改善箇所説明図

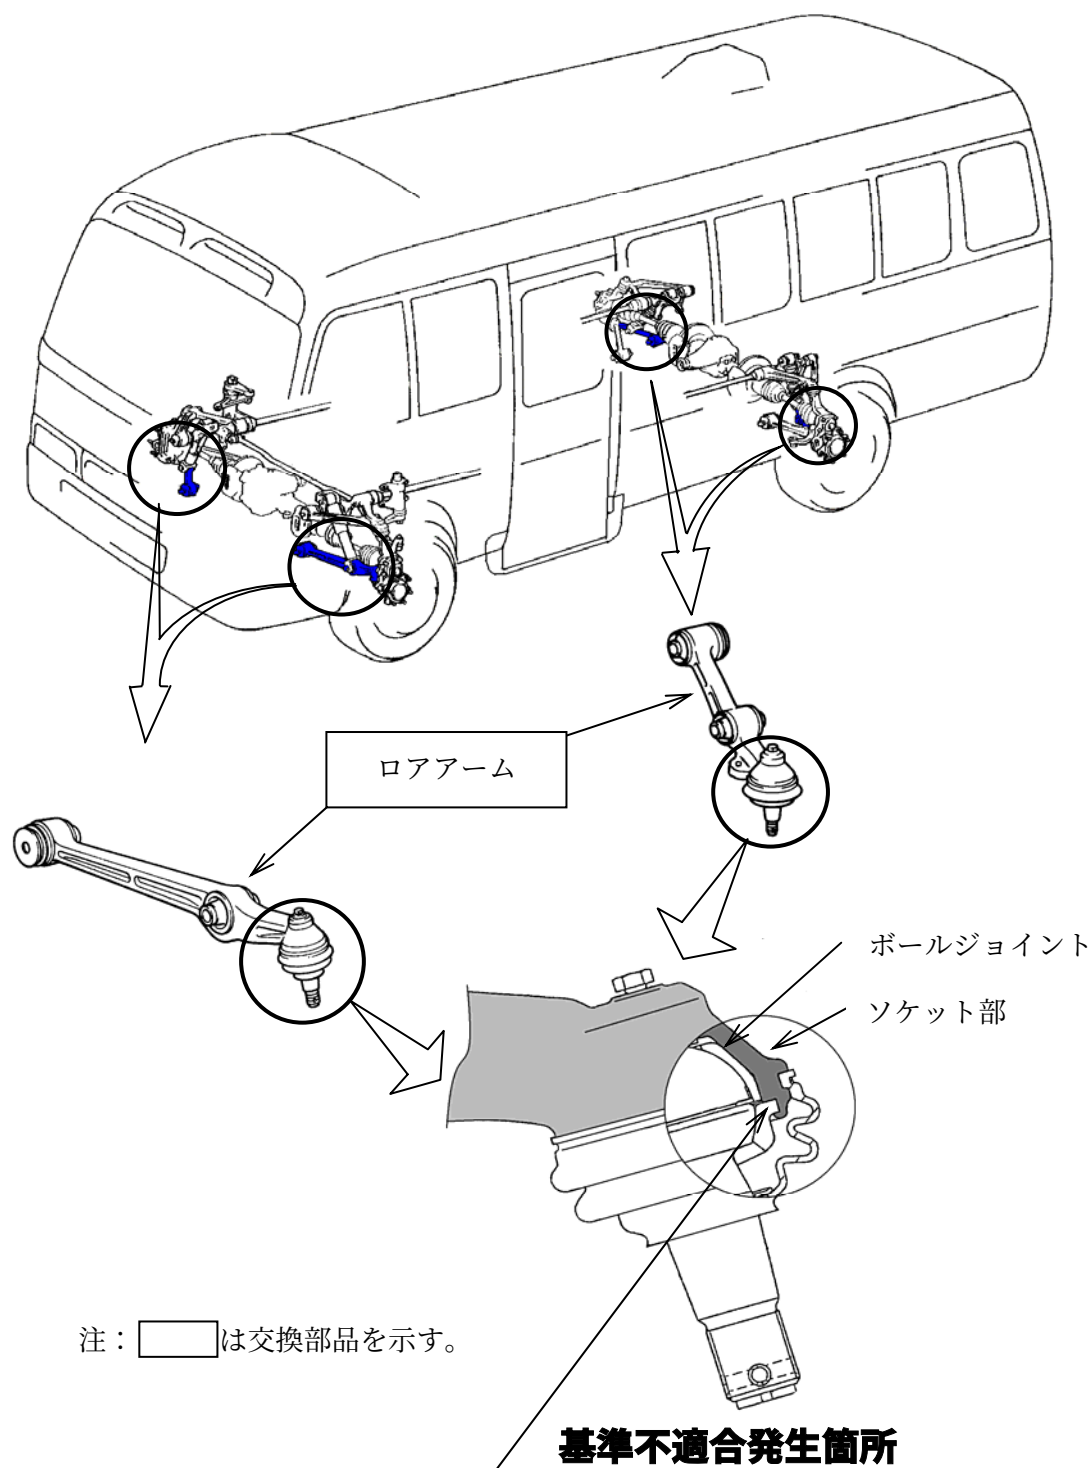
サスペンションロアアームのボールジョイントソケット部の強度が不足しているため、積雪や凍結等による凹凸路面を繰り返し走行すると、当該ソケット部に亀裂が生じるものがある。そのため、そのまま使用を続けると亀裂が進行し、ロアアームからボールジョイントが外れて走行不能に至るおそれがある。

全車両、ロアアームを対策品と交換する。

識別：改善済車両には車台番号打刻位置の下側に黄色ペイントを塗布する。
